Technical Bulletin

Korrekt spänning - PSA 2.0 HDI motorer

| Art. nr : | 5524XS/K015524XS/K025524XS/KP15524XS/ KP25524XS |
| Motorkod : | DW10ATED, DW10BTED, W10CTED, DW10TD, RHV, RHX, RHZ |

Fig. 2

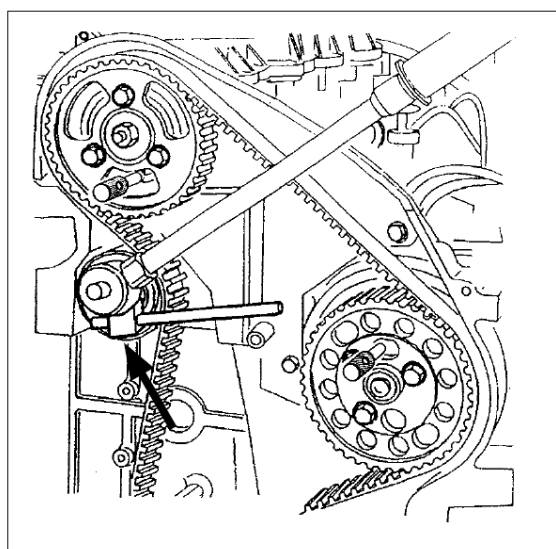
- Detta verktyg behövs för att vrida spännaren och hålla den på plats medan man drar åt låsskruven (25 Nm) (Fig. 2).

Fig. 3

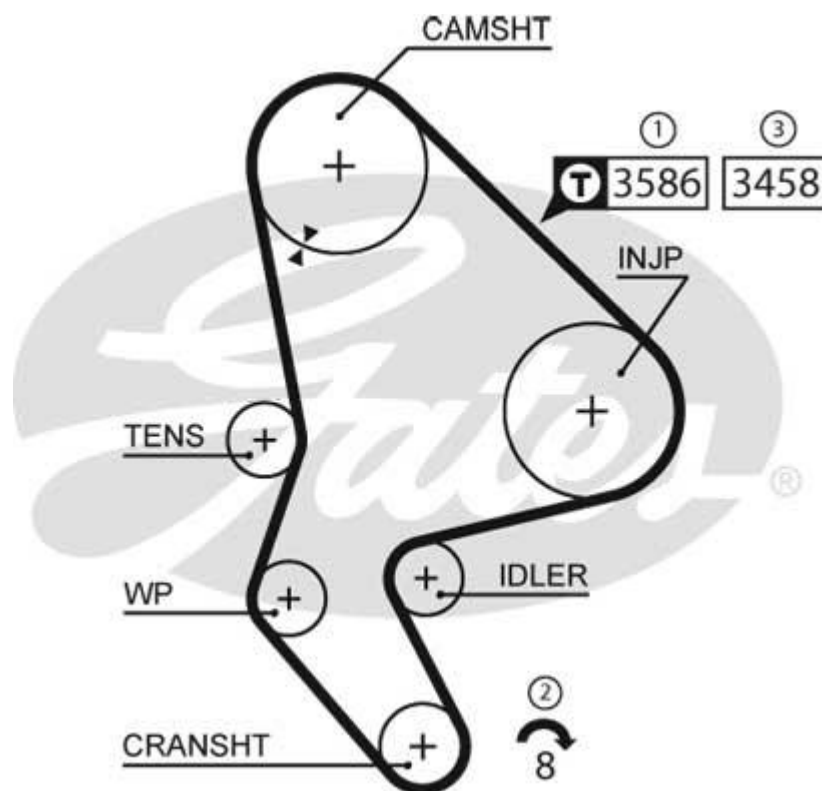
- ① - Initialt ska remmen installeras med en högre spänning än normalt (förspänning). Spänningen mäts med Gates STT-1 remspänningsmätare mellan kamaxeln och insprutningspumpen. Ange nummer 3586.
- ② - Vevaxelns remskiva roteras sedan 8 varv, medurs.
- ③ - Spänningen justeras sedan till rätt värde, och värdet bekräftas återigen med STT-1 spänning testare. Ange kod 3458.

Förfarandet visualiseras på PowerGrip® Kit boxen och kamremsförpackningen, som i Fig. 3.
